卧室侧窗、走廊端窗与门位协调

二层8间卧室侧窗补齐；保留4处走廊外端窗；6处指定走廊窗封闭，4处私用卫浴门保留。

全屋窗与新门洞

结构结论：具备深化路径，尚不能放行施工

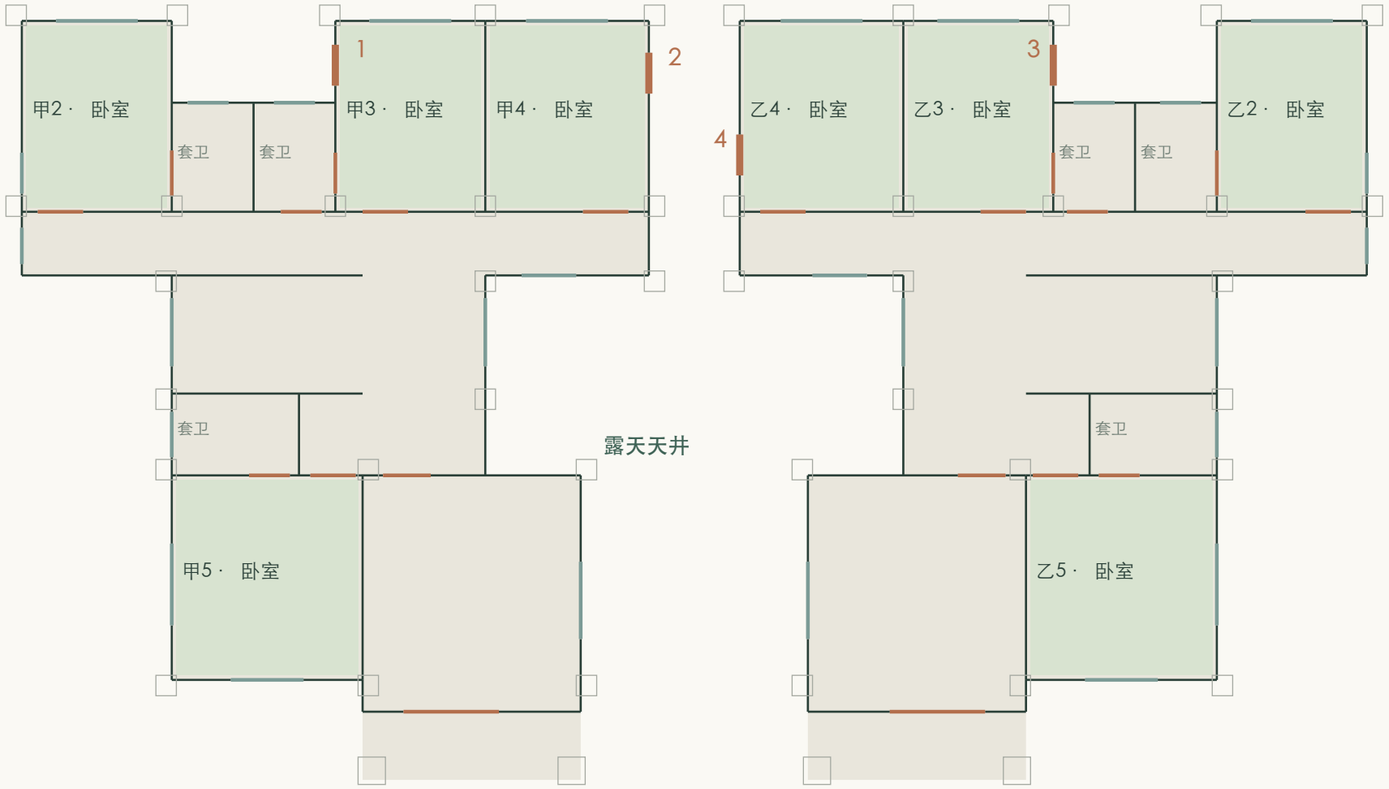
主窗采用大面固定玻璃加0.45米窄开启扇；窄辅助窗采用单扇开启，不再切成两片很小的玻璃。窗高、窗台及开启构造仍为方案值。

朝后部采光凹口，改为0.90×1.60米窄高窗，与甲2、乙2同尺度；保留遮视玻璃。

朝天井，侧窗统一为0.90×1.60米，窗中心保留，两户错位并遮视。

前卧室保留南窗和1.80米侧窗；外角卧室保留0.90米宽、1.60米高窄侧窗。大窗统一固定加窄开启扇。

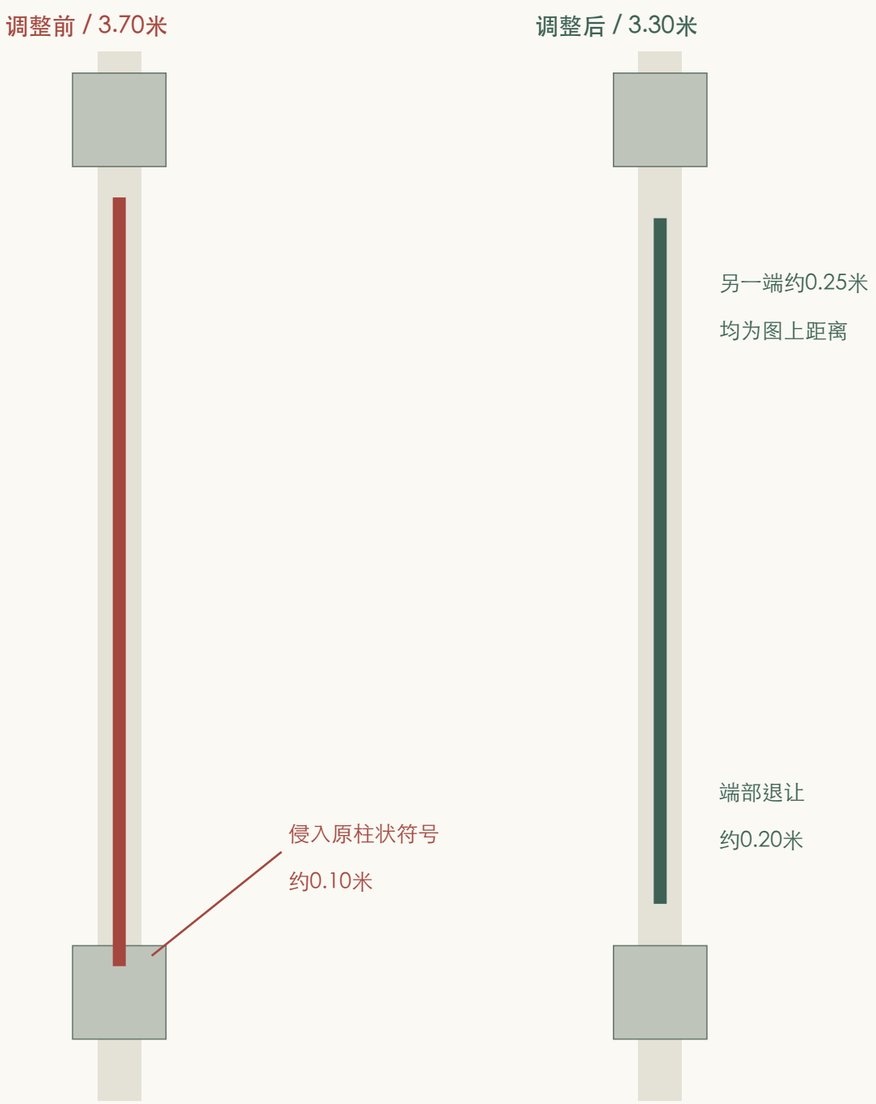
全屋84处窗：34组组合开启、42处单扇开启、8处楼梯固定窗。新卫浴门与卧室入口已纳入洞口及柱位几何核对。

洞口避让：原24处投影重叠，调整后0处

已与原始PDF提取的非低矮柱状符号逐一叠合；20毫米为模型筛查容差，不是规范允许值。

图示只说明洞口与疑似柱位的关系；端部余量不是已验算支座，也不是可直接施工的柱、梁截面。

宽3.70改3.30米，避开端部柱状符号

宽0.70改0.45米，保留中部隔断落点

现有部分洞口紧邻柱状符号，需进一步核对窗框锚固、柱边填充与施工公差。0.15米仅为内部协调提醒，不是法定最小墙垛宽度。

“0处投影重叠”只代表当前几何筛查结果，不能证明梁、柱、墙、楼板或基础满足承载和抗震要求。

结构体系未获确认；没有梁柱配筋、楼板与基础图，也未获得地勘和设防参数，因此不出承载力合格结论。

两侧开口上方仍有二、三层房间和屋面，必须明确上部荷载经梁、柱传至基础的路径。模型门头墙带不代表已定梁高或配筋。

核定框架柱、填充墙面外稳定、拉结与短柱影响。窄开启扇的分格不改变整体结构洞口宽度。
